监理工作联系单

工程名称：西昌市西溪乡兴国寺水库 20MWp 渔光一体光伏发电项目

编号：ZHJL-20171213-09

主题：关于光伏区低压电缆敷设及接线质量相关事宜；

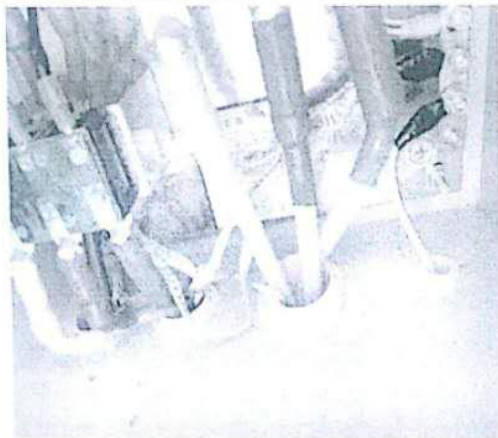
接地线未直接接于地排，采用胶带绑与其它两根地线上

开关盒四角未见平垫弹垫

波纹管损坏严重，一部分电缆外用胶带代替波纹管

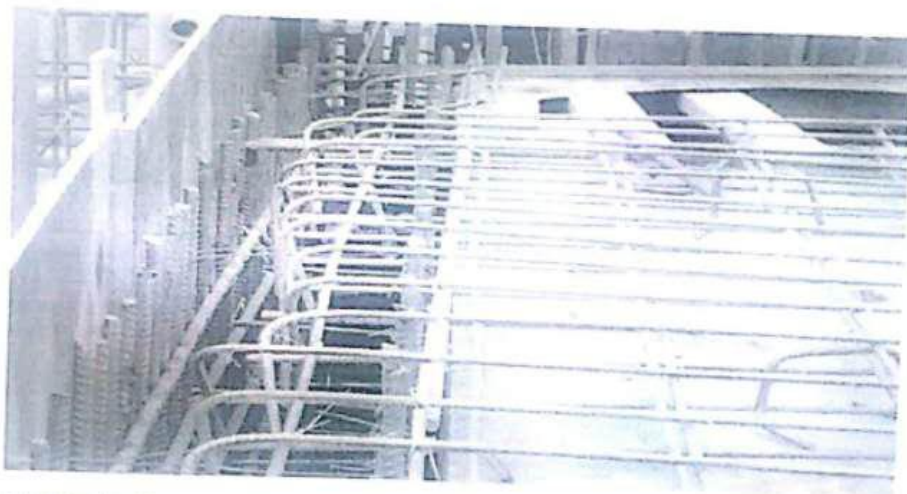
柱钢筋搭接使用点焊不符合规范要求

顶部面筋搭接长度不符合规范要求

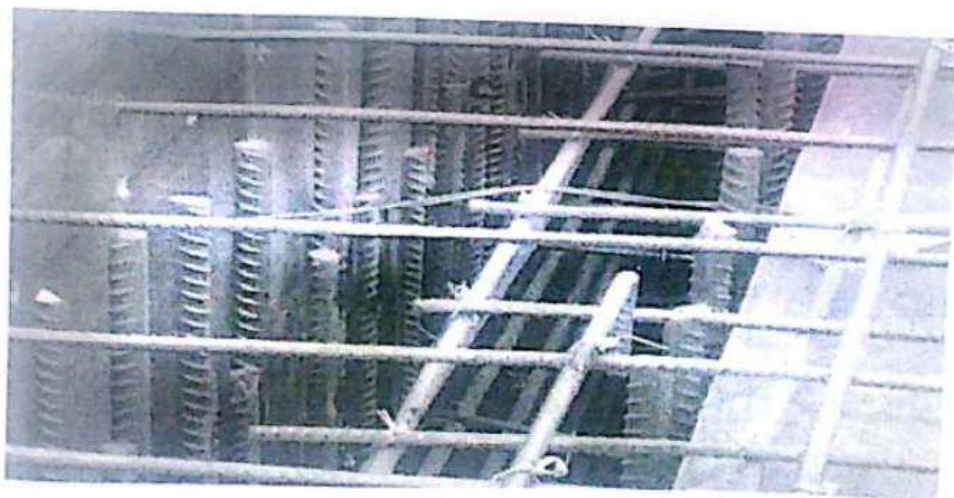
侧墙竖钢筋尺寸不够、无弯钩锚固

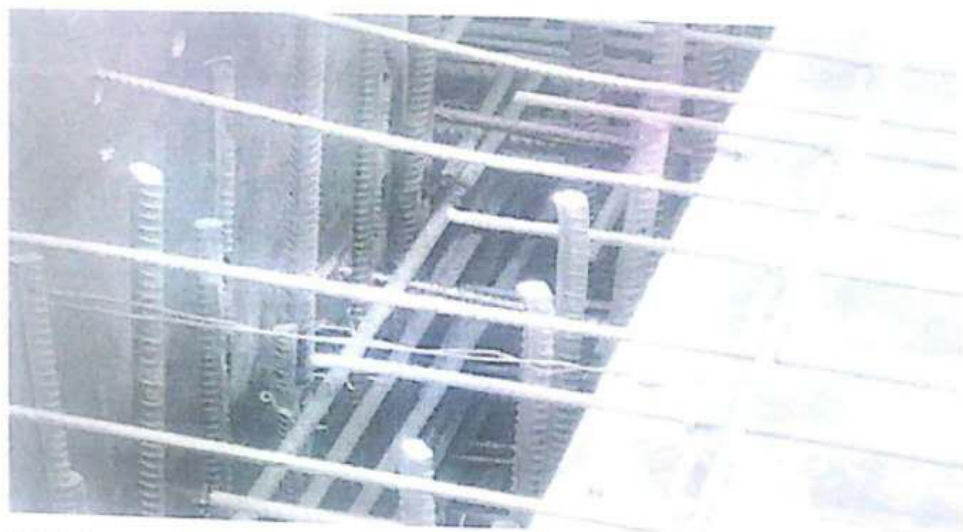
顶部面筋缺少横向钢筋
